Licitación Publica 05/2025**“Unidad Penitenciaria N°8 Alto Perfil Piñero. Construcción Edificio Control Exterior y Obras de Infraestructura”****CIRCULAR N°2 – CON CONSULTA**

Por este medio esta Unidad Ejecutora comunica a los oferentes de la licitación pública 05/2025 que se han recibido las consultas vinculadas al llamado, que se transcriben a continuación junto a sus respectivas respuestas.

03_PE GE-CT01

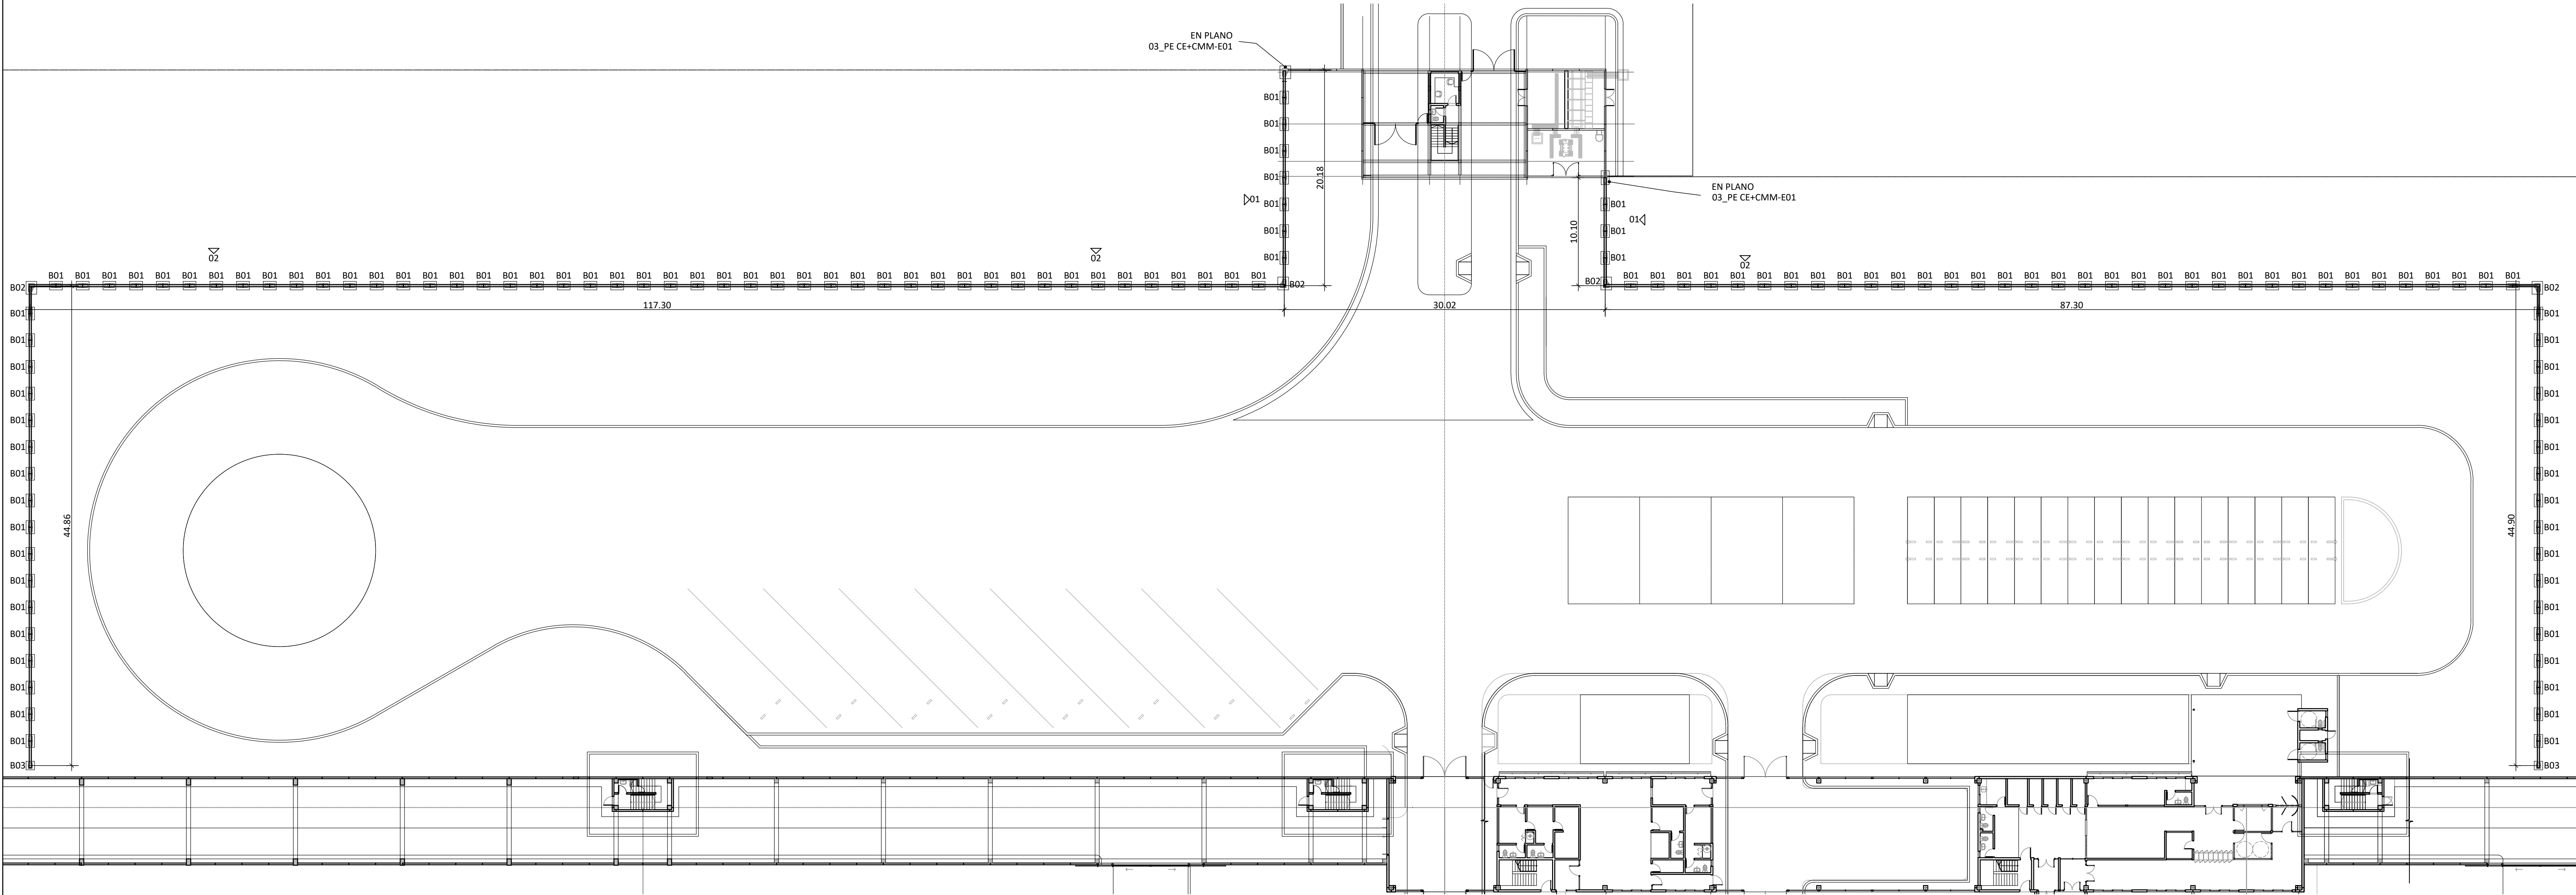
1. notamos que faltaría la documentación gráfica sobre la planta de tratamiento cloacales. ¿Nos las podrían enviar?
2. Y si está la posibilidad de la documentación gráfica de toda la licitación en dwf!

1. Se solicita se envíen los planos referentes a la Planta de Tratamiento de Efluentes Cloacales que se menciona en Pliego y Planilla, pero que sin embargo solo se identifica mediante un sombreado en Planimetría General.

Corresponde al Oferente el desarrollo del Proyecto completo de la Planta de Tratamiento de Efluentes Cloacales, cumpliendo premisas indicadas en los siguientes documentos:

Lugar y superficie de implantación (planos 03_PE GE-A01; 03_PE GE-IC 01; 03_PE GE-IE 01; 03_PE GE-ICD 01; y plano 03_PE GE-CT 01 que se adjunta con la presente Circular Aclaratoria N° 2 – Con Consulta)

03_PE MP CO-E 01a

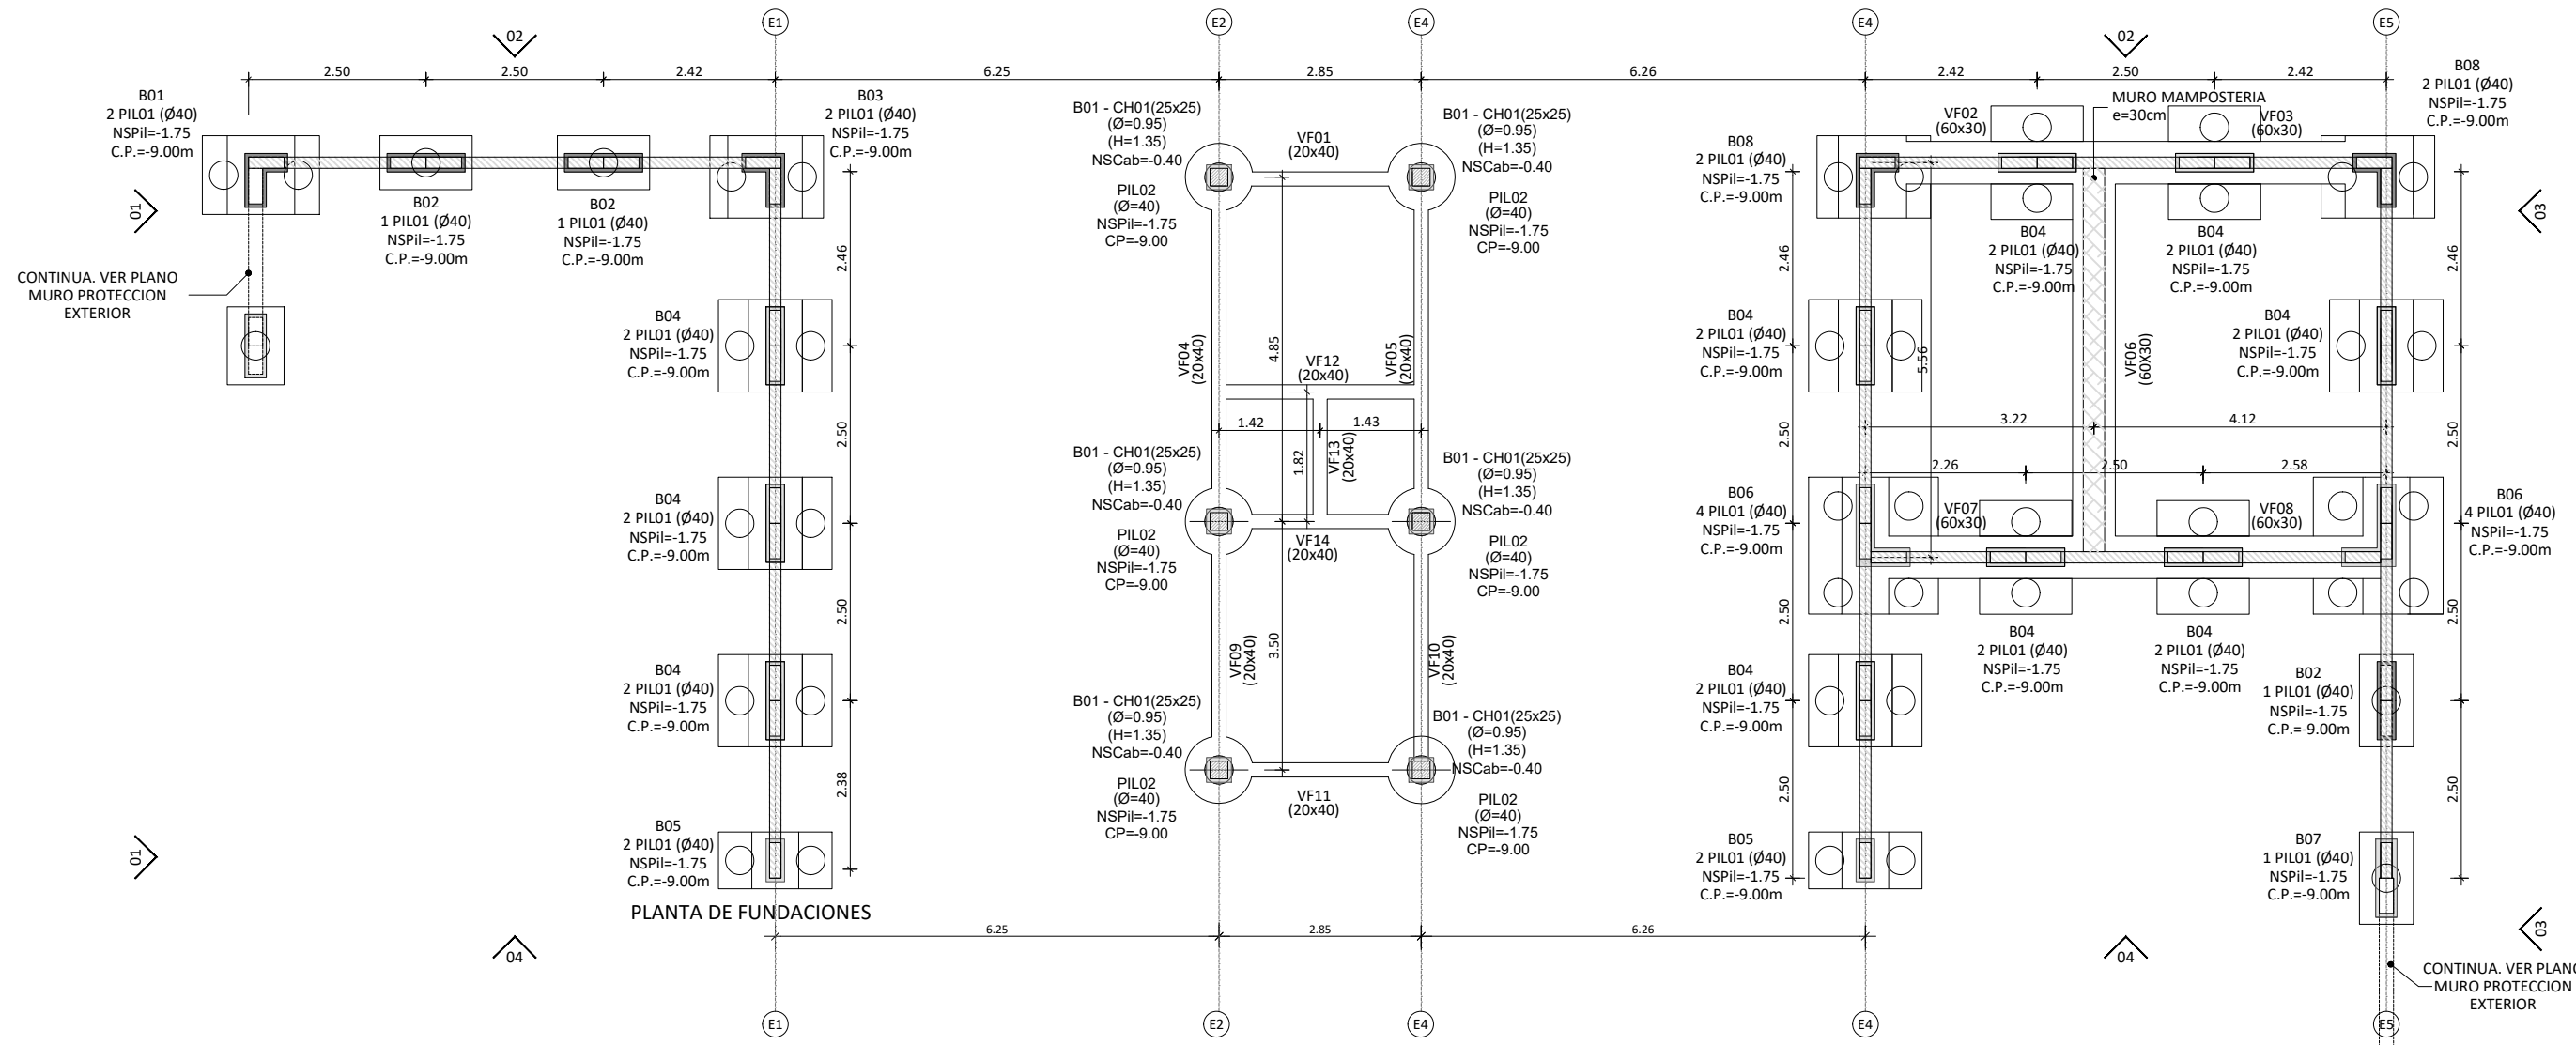
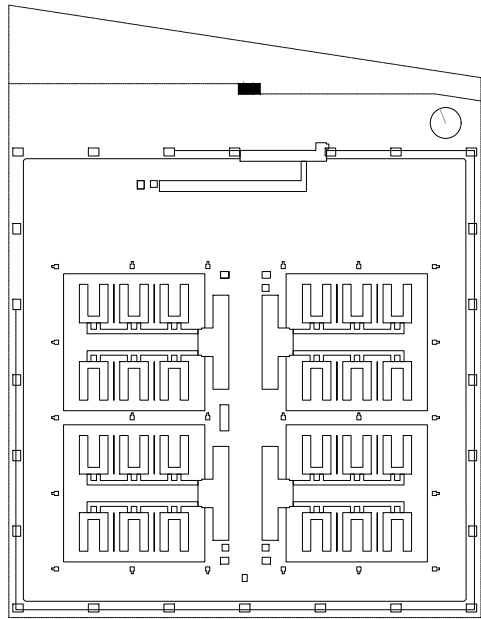
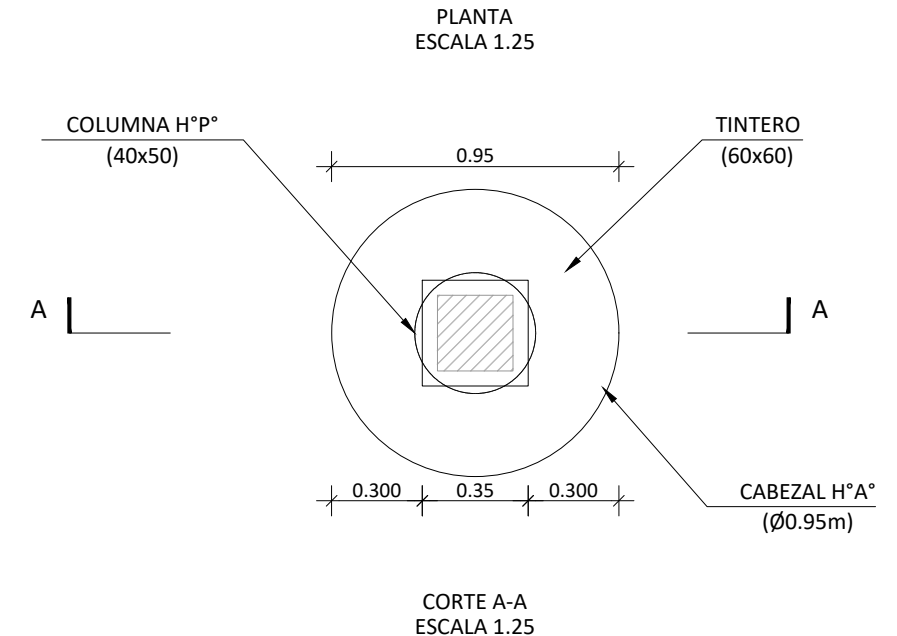
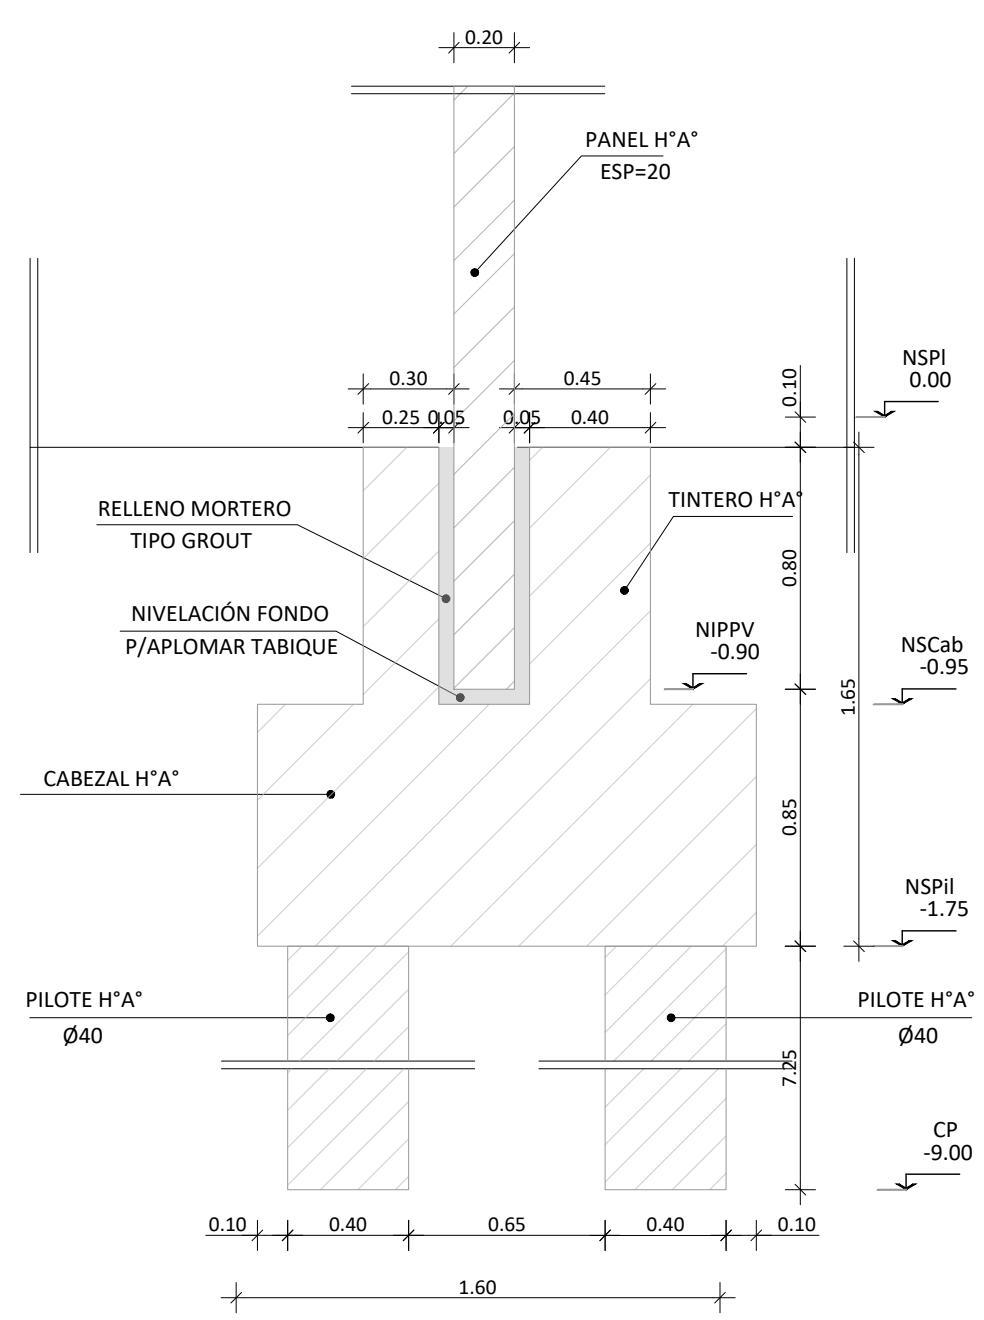
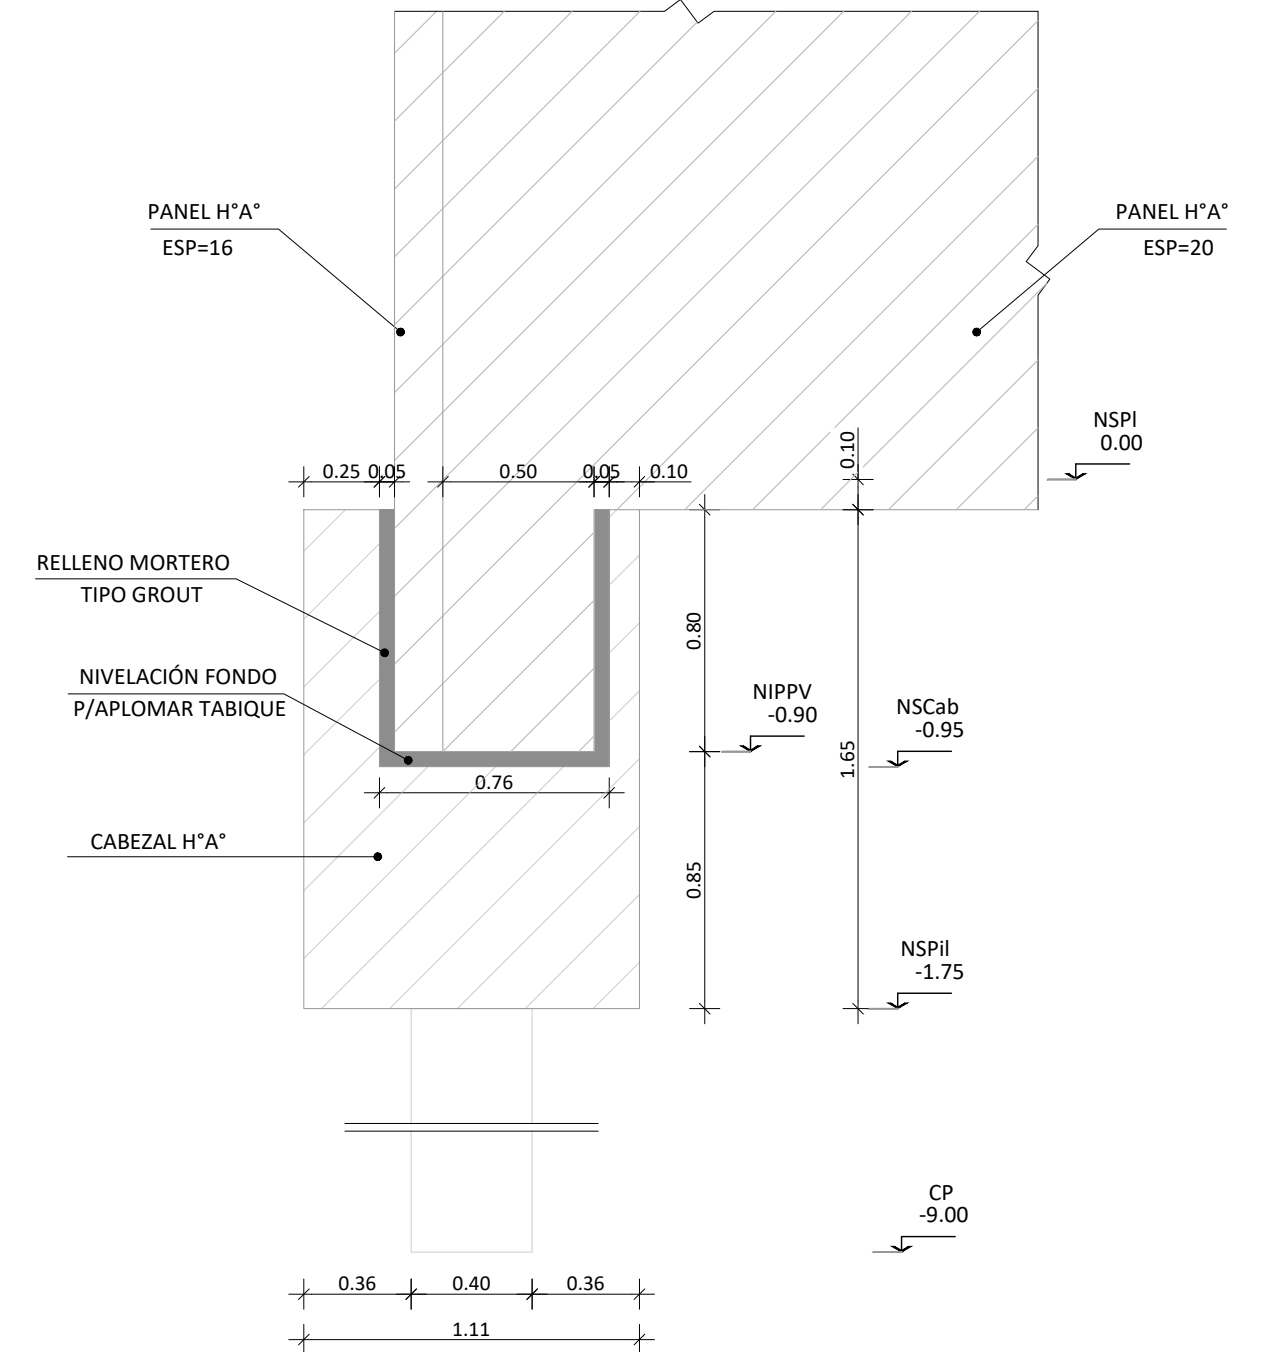
- 2- En la planta de fundaciones del plano de 029 03_PE CE+CMM - E 01 se observan referencias que no coinciden con los dibujos: - B05 2 PIL01 (Ø40) NSPil=-1.75 C.P.=9.00m: No indica ningún dibujo. - B06 3 PIL01 (Ø40) NSPil=-1.75C.P.=9.00m: Indica 3 pilotes, en el dibujo se observan 4. - B02 2 PIL01 (Ø40) NSPil=-1.75 C.P.=9.00m: Indica 2 pilotes, en el dibujo se observa 1. Se solicita se envíe planimetría completa y correcta de fundaciones, indicando también ubicaciones y cantidades de los pilotes correspondientes al cerco del muro de protección.

1. Serán parte del proyecto ejecutivo a presentar por la empresa contratista, en un todo de acuerdo con las normativas vigentes.
2. En el plano “029 03_PE CE+CMM - E 01 - R01” se encuentran todas las referencias corregidas sobre fundaciones de edificio CE + CMM
En el plano “027a 03_PE MP CO-E 01a” se encuentra la planimetría completa de las fundaciones del muro de protección exterior
